CIRCULAR N° 3

LICITACIÓN PÚBLICA N° 26/ 2025

OBRA: “CONSTRUCCION DEL NUEVO CENTRO DE ATENCION PRIMARIA PARA LA SALUD ULLUM – DPTO. ULLUM”

Detalle Ventana Sala de Comando de Rayos x

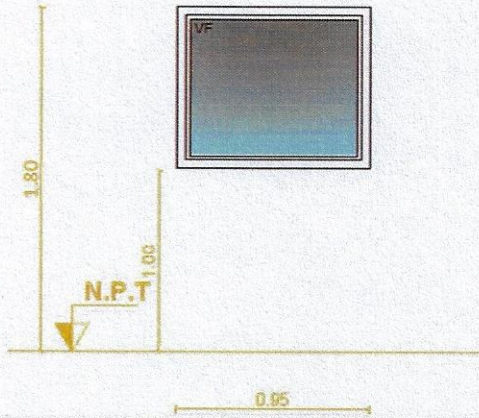
No se tiene detalle de las banderolas
No se tiene detalle de la ventana de la sala de comando de Rayos X
No se tiene detalle de la ventana que va en Farmacia.

Vc	VENTANA FIJA ANTIRRADIACION
----	-----------------------------

Marco: Cajón, chapa DD N 1 C
Vidrio: Vidrios de 10 mm de espesor (5 planchas) Bureta de neopreno
Contravidrios: chapa (20x12)mm

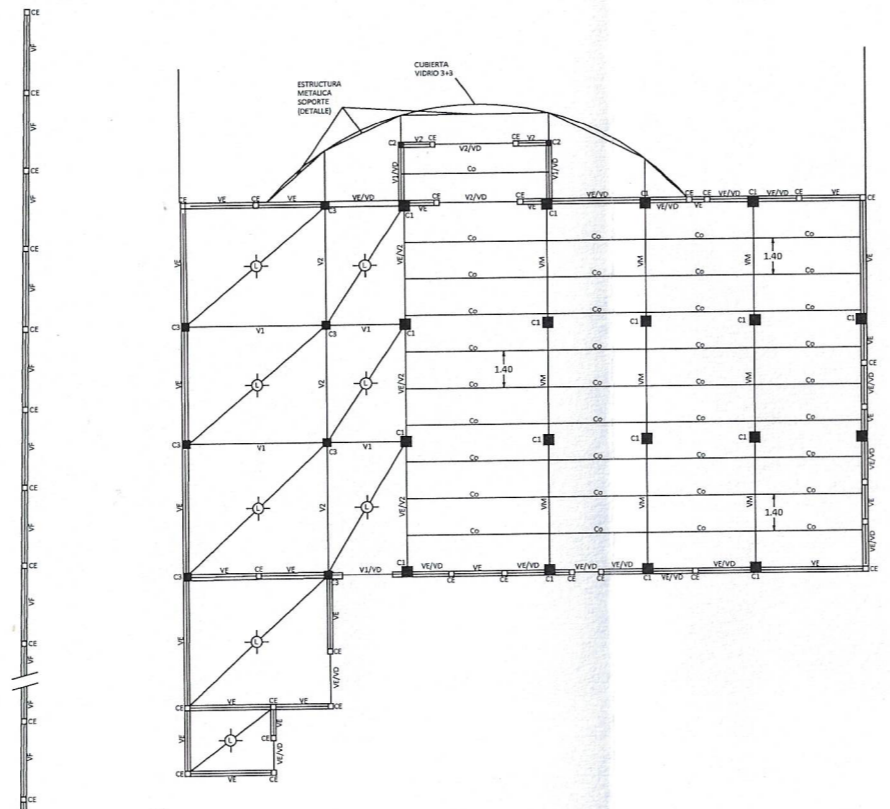
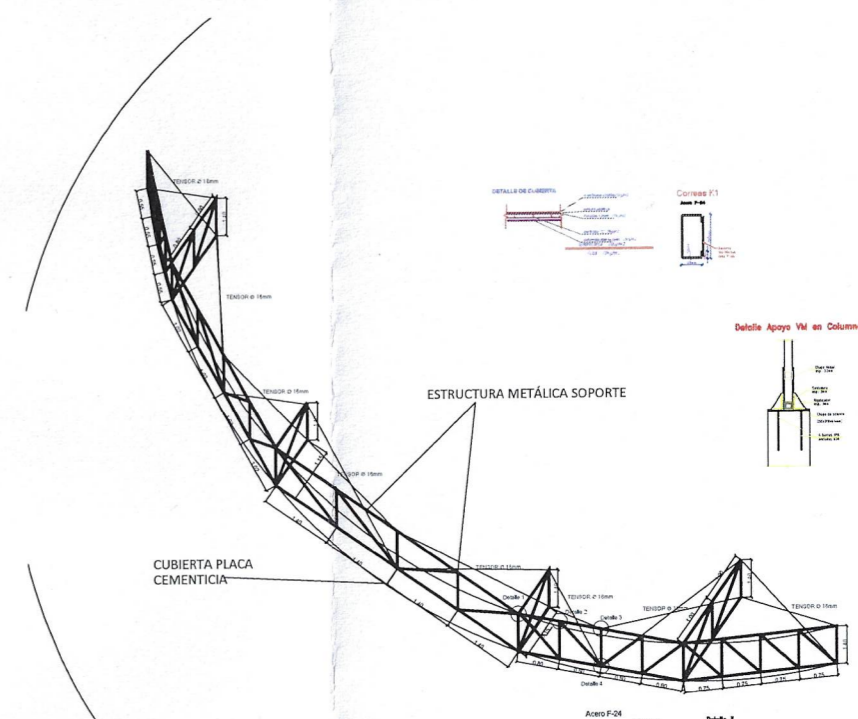
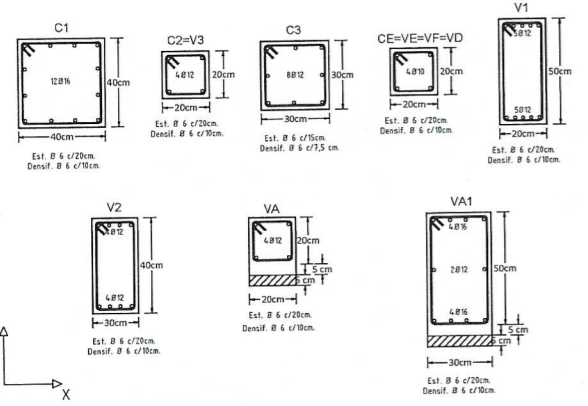
El voladizo curvo que sobresale desde el acceso principal, no cuenta con detalle constructivo ni materialidad a constituirse, por lo tanto dificulta en el cálculo. Hay planos que solamente figura con línea de trazo su proyección y en otros no figura. Necesitamos una aclaración de su superficie, de donde se toma y como se monta. También información de la materialidad con la cual se reviste. Alguna imagen 3d sería ideal para una mejor comprensión.

Se podría suministrar un detalle de la estructura de techo , de la parte semicircular del acceso principal, no hay nada q lo sostenga en los planos proporcionados.

Se adjunta plano de Estructura.

Plano: DETALLE DE BASURERO

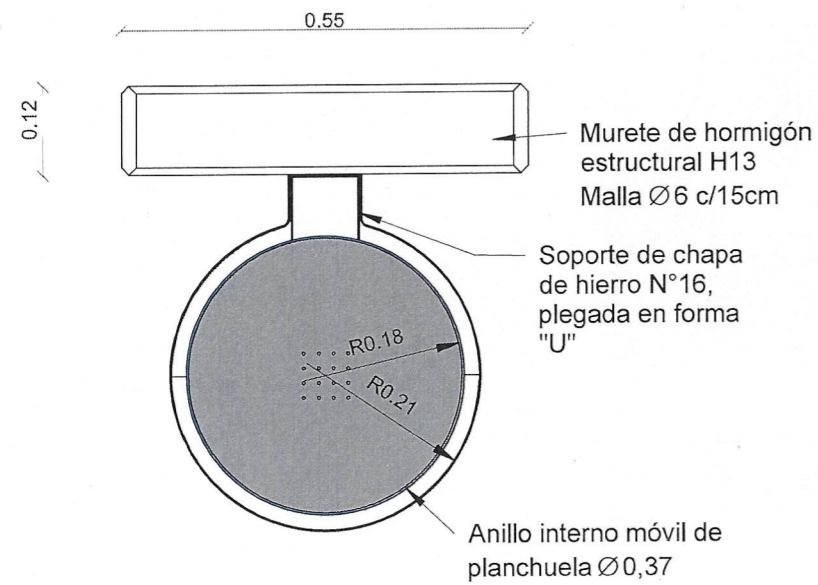
- Se solicita adjuntar los detalles y cantidades correspondientes a bicicleteros, cestos de basura y bancos de hormigón.

Se adjunta detalle de bicicletero y cestos de basura
